## Rapport de contrôle d'installations électriques à basse et à très basse tension

RÉF. 28/2024/73812/01:1

DATE DU CONTRÔLE 31/07/2024 (15:10 - 16:03) AGENT VISITEUR Loic Giltay  
ADRESSE DU CONTRÔLE Rue du Moulin 37 - 5590 Ciney TYPE DE CONTRÔLE Visite de contrôle vente ancienne installation (8.4.2)

### Croquis de position élémentaire et descriptif sommaire des tableaux

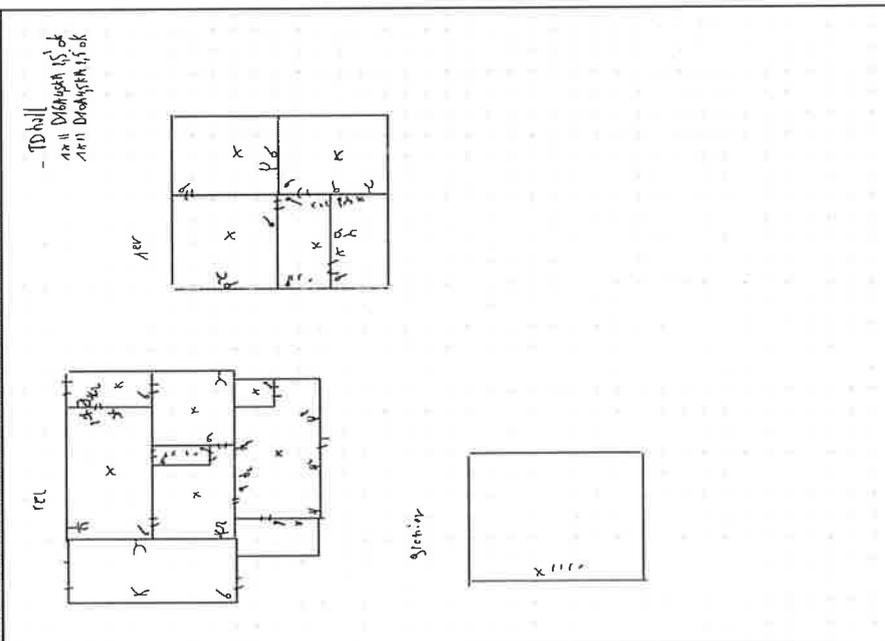
Le ou les socles de prise en défaut sont localisés dans	le salon - la salle à manger - luminaires de classe 1				
Circuits en défauts d'isolement	2ème circuit
